●東京都告示第百三十一号

(仮称)芝浦一丁目建替計画

評価書案について提出された主な意見及びそれらについての事業者の見解の概要

図1 北の丸公園における風向・風速観測点周辺における建築物の状況

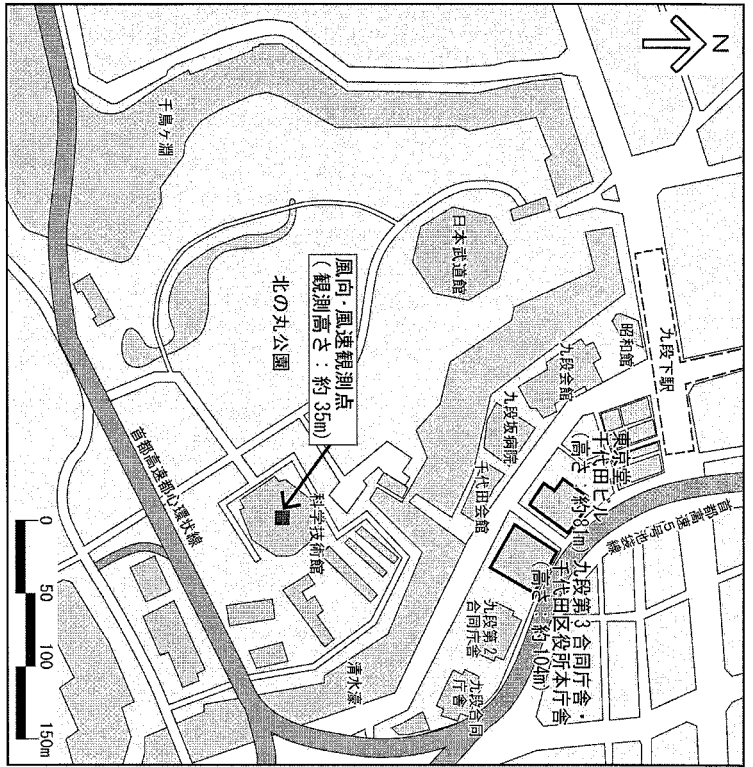
意見の内容		事業者の見解
項目	風環境	
<p>風環境の評価については、北の丸のデータも考慮して予測評価を行ってください。</p>		<p>北の丸公園における気象観測点は、温度や湿度、雨量等の観測点としては問題ないかと考えます。しかしながら、風向・風速の観測点（観測高さ：約35m）の周辺には、図1に示すとおり、九段第3合同庁舎・千代田区役所本庁舎（高さ：約104m）、東京堂千代田ビル（高さ：約81m）等の高層建築物が林立しており、観測結果に影響を及ぼしているものと考えます。</p> <p>特に、北側からの風は少なく、北の丸公園の過去9年間に於ける風速5m/s以上の北の風の風向出現頻度は0%であり、風向の出現が限定的となっております。（図2参照）</p> <p>このため、ビル風の風環境評価に用いる上空風の観測データとして、北の丸公園における風向・風速の観測結果を採用せず、平成19年まで観測していた東京都千代田区大手町1-3-4の東京管区気象台（観測高さ：約74.5m）の観測結果を採用いたしました。</p>
<p>運河を通る風は、卓越風（通常時の最も頻度の多い風向の風）とは異なる吹き方をする場合もあるので、その点もできるだけ考慮した予測評価に努めてください。</p>		<p>本風環境における予測では、計画地を中心とした半径500mの範囲を再現した模型を製作し、風洞実験により行っております。この模型は、東京湾から連続する芝浦運河の状況も再現しております。</p> <p>また、芝浦運河周辺における風環境の状況を把握するため、橋上や運河近傍にも多くの測定点を設け、予測・評価を行っております。</p>
<p>敷地内や周辺の歩道等を通行する者への安全確保から、十分な風対策を着実にを行い、できる限りビル風の低減に努めてください。</p>		<p>本事業では、計画地内に防風対策として防風植栽やフェンス、スクリーン、庇を設ける計画です。また、事後調査を実施し、予測した風環境について検証を行うとともに、予測結果よりも風環境が著しく悪化した場合は、防風植栽やフェンス等の追加対策を講じるよう検討してまいります。</p>
